**OGGETTO: Consorzio Intercomunale CIVETA - AIA n. DPC026/02 del 23/07/2015 e ss.mm.ii – Procedimento di Riesame con valenza di Rinnovo ai sensi dell'art. 29-octies, comma 3, lett. a del D.lgs.152/2006.**

**Valutazione della documentazione integrativa trasmessa per la Conferenza di Servizi convocata ai sensi degli artt. 14, 14-bis comma 7 e 14 ter della L. 241/1990 e ss.mm.ii. in forma simultanea ed in modalità sincrona. Codice di riferimento: IPPC-CH-001.**

**VALUTAZIONE DELLA DOCUMENTAZIONE INTEGRATIVA RICHIESTA CON NOTA ARTA N. 28640 del 15/06/2022 E TRASMESSA PER LA CONFERENZA DI SERVIZI CONVOCATA AI SENSI DEGLI ARTT. 14, 14-BIS COMMA 7 E 14 TER DELLA L. 241/1990 E SS.MM.II. IN FORMA SIMULTANEA ED IN MODALITÀ SINCRONA.**

**Nominativo impianto:** Polo tecnologico per il trattamento dei Rifiuti Urbani

1. Monitoraggio Topografico Discariche INT 2.1 (Anno 2020);
2. Monitoraggio Topografico Discariche INT 2.1 (Anno 2021).

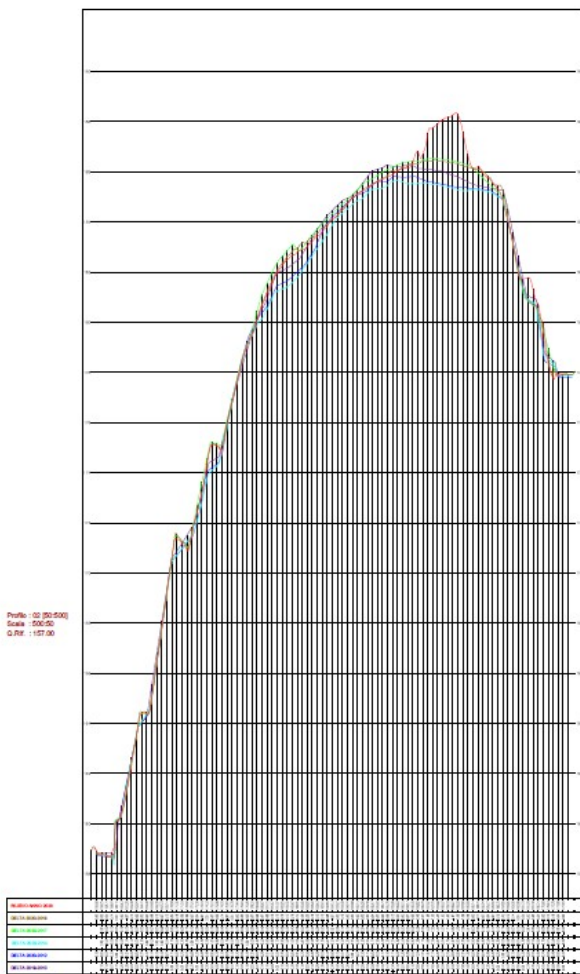
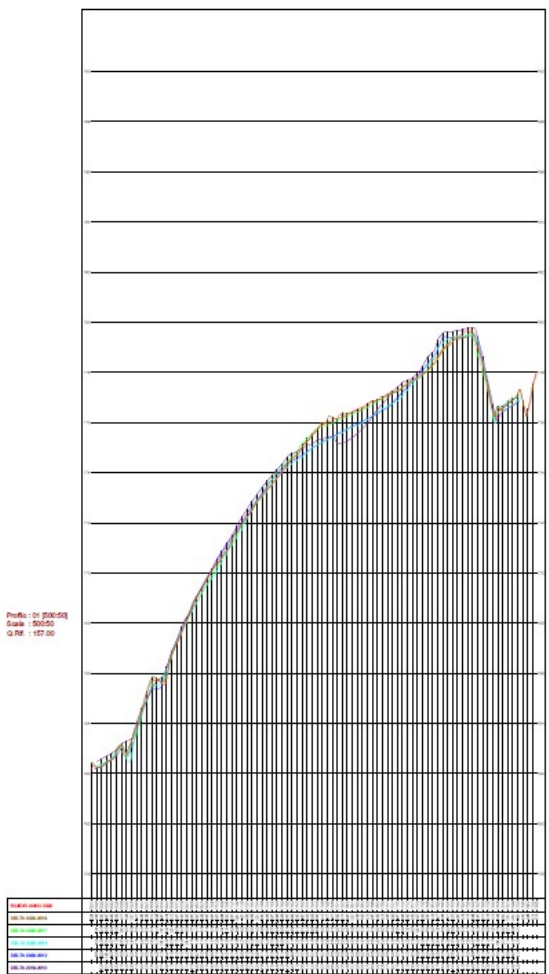
In particolare le planimetrie e sezioni in esse contenute, sono esaustive per la parte riguardante il congruo numero di sezioni trasversali e longitudinali, le planimetrie contengono indicazioni per quote altimetriche rappresentate da curve di livello non di semplice lettura aventi isoipse in elevazione variabili a volte ogni 40 cm, a volte ogni 75 cm. Si ritiene opportuno mantenere curve di livello aventi isoipse fisse ogni 50 cm, oltre a riportare in planimetria anche i punti topografici misurati durante il rilievo topografico.

Anche la rappresentazione adottata per le sezioni, con l'indicazione del delta tra i vari rilievi topografici, invece di riportare la quota assoluta rispetto al livello medio del mare o riferite ad un caposaldo, risulta non essere di facile lettura; manca, nella rappresentazione delle sezioni, il profilo longitudinale fondamentale di chiusura con le quote altimetriche a cui potersi riferire in sede di istruttoria.

Va considerata anche l'ipotesi di procedere da parte dell'A.C. a disporre un rilievo planoaltimetrico da parte di ARTA, nel prendere atto che l'ultimo rilievo di controllo risale al 18/03/2014, e che in sede di presa d'atto della VNS del 2019, non è stato disposto un aggiornamento.

**La nota n. 0249172/22 del 28/06/2022 del Servizio Gestione Rifiuti comunica di proseguire con un riesame parziale dell'intera installazione procedendo in questa prima fase con il riesame del TMB e della Piattaforma ecologica, per poi procedere con il riesame per le discariche n. 1 e 2, concludendo l'iter con il rinnovo dell'autorizzazione vigente, pertanto gli aspetti plano-volumetrici delle vasche n.1 e n.2 saranno valutati successivamente.**

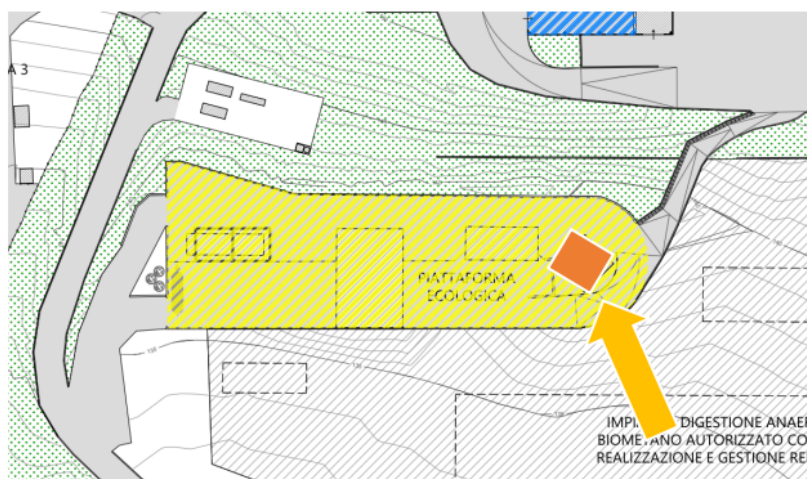
- Si chiede di descrivere le aree di stoccaggio dei rifiuti pericolosi (indicando se sono coperte, cordolate, munite di bacini di contenimento, se dotate di pozzetti ciechi ecc.) e le modalità di stoccaggio per le diverse tipologie di rifiuti. Si chiede inoltre di localizzare tali aree di stoccaggio nella planimetria della Tav. G1.
- Si chiede di presentare la documentazione e adeguarla alla realtà impiantistica attuale. Occorre presentare il Piano di Chiusura e di Gestione Post-Operativa relativamente alle Vasca 1 e Vasca 2. Tutta la documentazione deve essere aggiornata alla normativa vigente cioè conforme al D.lgs.121/2020 indicando inoltre i tempi di realizzazione.

Il Consorzio ha parzialmente risposto a quanto richiesto:

- Pertanto si ribadisce la precedente richiesta: Si chiede di descrivere le aree di stoccaggio dei rifiuti pericolosi (indicando se sono coperte, cordolate, munite di bacini di contenimento, se dotate di pozzetti ciechi ecc.) e le modalità di stoccaggio per le diverse tipologie di rifiuti. Si chiede inoltre di localizzare tali aree di stoccaggio nella planimetria della Tav. G1.
